甲陽園小学校長寿命化改修他工事にかかる工事請負変更契約締結に関する意見決定の件

工事請負契約変更の件

(議案第278号) 工事請負契約変更の件〔甲陽園小学校長寿命化改修他工事〕

変更概要	金額
① 中棟・南棟の外壁改修工事に伴う補修数量の増加	約26,960千円
② 体育倉庫の屋上防水仕様変更に伴う増加	約1,770千円
※ その他変更（電気設備、機械設備など）	約2,850千円

変更概要①

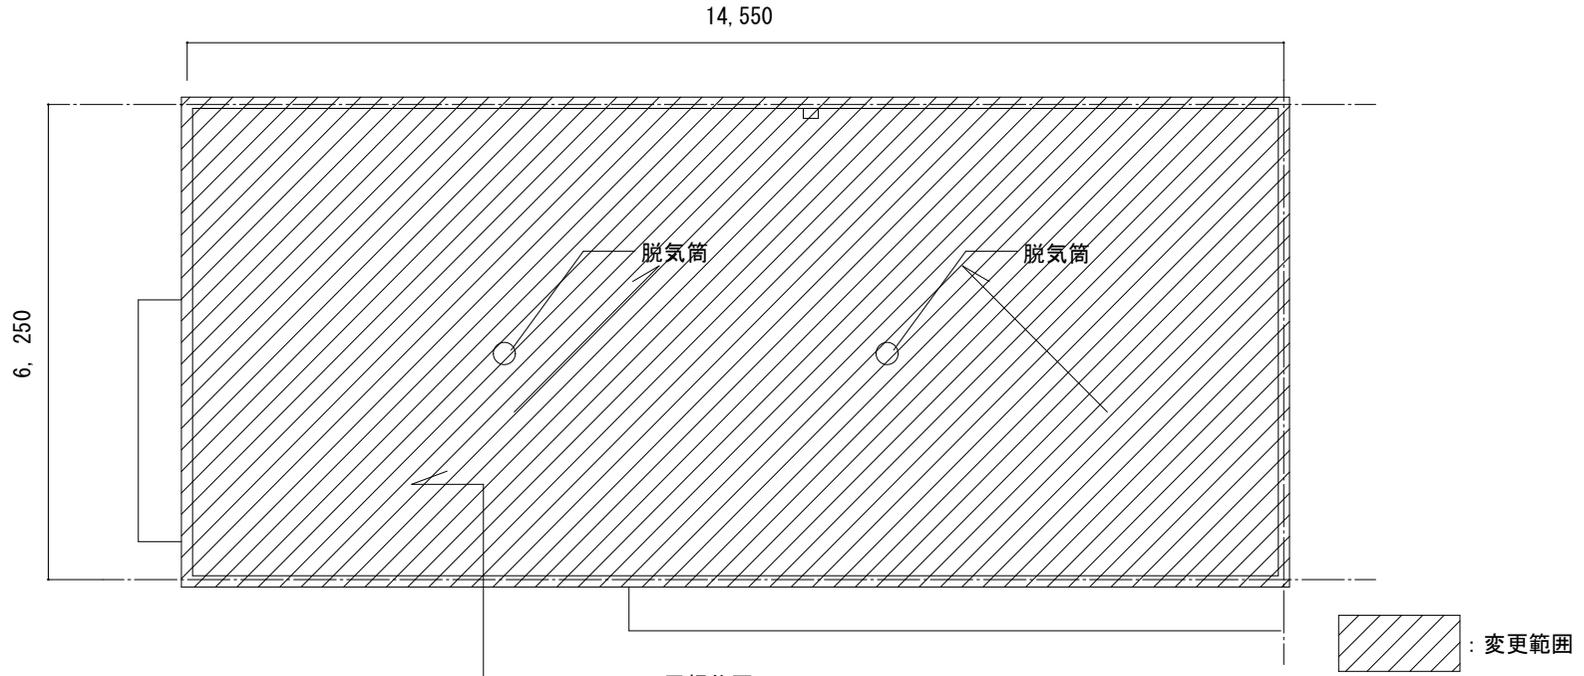
① 中棟・南棟の外壁改修工事に伴う補修数量の増加

外壁補修数量		変更前	変更後
中棟	壁ひび割れ補修 1mm未満	58.5m	606m
	壁ひび割れ補修 1mm以上	0.1m	41.5m
	下地珞外浮き補修	223本	7,695本
	欠損部補修	367L	370L
南棟	壁ひび割れ補修 1mm未満	269m	1,061m
	壁ひび割れ補修 1mm以上	9.4m	236m
	下地珞外浮き補修	923本	10,150本
	欠損部補修	90L	1,729L

変更概要②

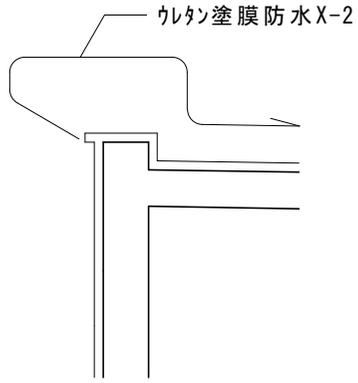
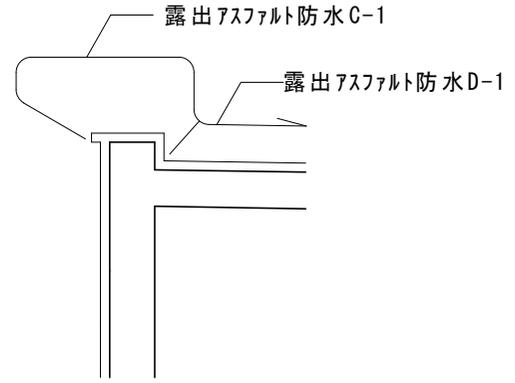
パラペット断面図 (変更前)

パラペット断面図 (変更後)

② 体育倉庫の屋上防水仕様変更に伴う増加	
変更箇所	パラペット部分
変更前	ウレタン塗膜防水X-2
変更後	露出アスファルト防水C-1
変更箇所	平場部分
変更前	ウレタン塗膜防水X-2
変更後	露出アスファルト防水D-1
